## MAŽEIKIŲ RAJONO SAVIVALDYBĖS ADMINISTRACIJOS VIEŠŲJŲ PIRKIMŲ SKYRIUS

### DĖL ATSAKYMŲ Į PAKLAUSIMUS IR PASIŪLYMŲ PATEIKIMO TERMINO NUKĖLIMO

Mažeikių rajono savivaldybės administracijos (toliau – Perkančioji organizacija) viešųjų pirkimų komisija (toliau – Komisija) vykdo supaprastintą viešąjį pirkimą atviro konkurso būdu „*Susisiekimo komunikacijos - kelio (gatvės), esančio Mažeikių rajone, Šerkšnėnų seniūnijoje, Pašerkšnės kaime, Šerkšnės g., rekonstravimas*“ pirkimą (pirkimo ID1392037, toliau – pirkimas).

## 11 SKYRIUS. TVIRTINIMAS AKMENIMIS

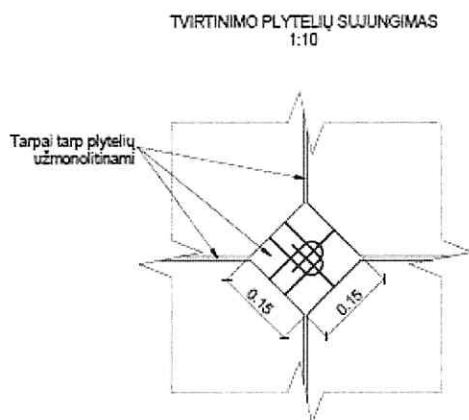
tačiau techninėje specifikacijoje yra nurodyta, jog vagos šlaitai ir dugnas tvirtinami sumetant akmenis, kurių skersmuo vyrauja tarp 10 – 15 cm

Prašome patikslinti kokie turės būti naudojami akmenys, ar tik granito, ar įvairūs lauko rieduliai, bei koks akmenų skersmuo, ar 15 – 20 cm, ar 10 -15 cm.“

**Atsakymas.** Dėl besikeičiančių sprendinių projekto ekspertizės metu, padidintas akmenų diametras atlikus skaičiavimus. Paaiškiname, kad akmenų diametras 15-20 cm, sluoksnio

storis  $\geq 20$  cm. Vagos tvirtinimui turi būti naudojami granitiniai akmenys, kadangi skaičiavimai atlikti vertinant granito tankio akmenis. Lauko rieduliai gali būti ne tik granitiniai, todėl jei lauko rieduliai yra granitiniai ir atitinka projekte nurodytą akmenų diametrą, naudoti galima.
